Formular de evaluare a condițiilor de accesibilitate a clădirilor publice

Categorii	Indicatori	Date colectate
Localitate, raion:	Rotunda (Edinet)	
Adresa, strada, nr.:	-	
Instituția:	BESV 16/42 (Casa de Cultura)	
Tipul instituției:	BESV	
Latitudinea:	48.243049049462 ,	
Longitudinea:	27.30566148526

Fig. V.23. – Exemplu de conformare a suprafețelor vitrate în cadrul foi de ușă și realizarea contrastului vizual

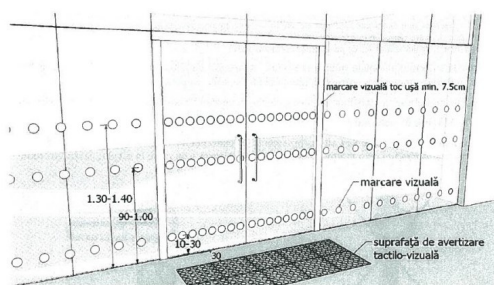
Categorii	Indicatori	Date colectate
	Prag ușă de intrare:	Un prag cu înălțimea: 8 cm Standard: pragul trebuie să fie de maxim 2 cm
	Uși în interior:	Lățimea: 70 cm , 85 cm
	Praguri de la ușile de interior:	Prag 1 cu înălțimea: 15 cm Standard: pragul trebuie să fie de maxim 2 cm Prag 2 cu înălțimea: 15 cm Standard: pragul trebuie să fie de maxim 2 cm
	Ușile de la intrare și din interiorul clădirii sunt dotate/marcate corespunzător cu semne contrastante:	Nu Standard: este o diferență de culoare contrastantă (culori închise / culori deschise) între perete și podea

Fig.V.1 Buzunare la coridoare /p.47/

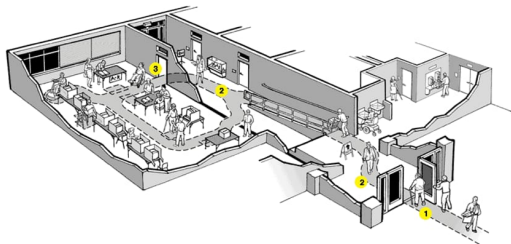
Coridoare:	Da
Lățimea coridorului (în cel mai îngust loc) este peste 150 cm?	Da
Trepte:	Da , 2 trepte , înălțimea:36 cm
Dacă sunt trepte, este o rampă interioară:	Nu
Pardoseala/podeaua în coridor este suprafață accesibilă:	Nu
Suprafață alunecoasă:	Da
Bariere/obstacole:	Nu
Culori contrastante (este o diferență de culoare contrastantă (culori închise / culori deschise) între perete și podea):	Nu
Iluminare bună (lumină de zi și lumină artificială) pe hol și pe culoarele principale:	Nu
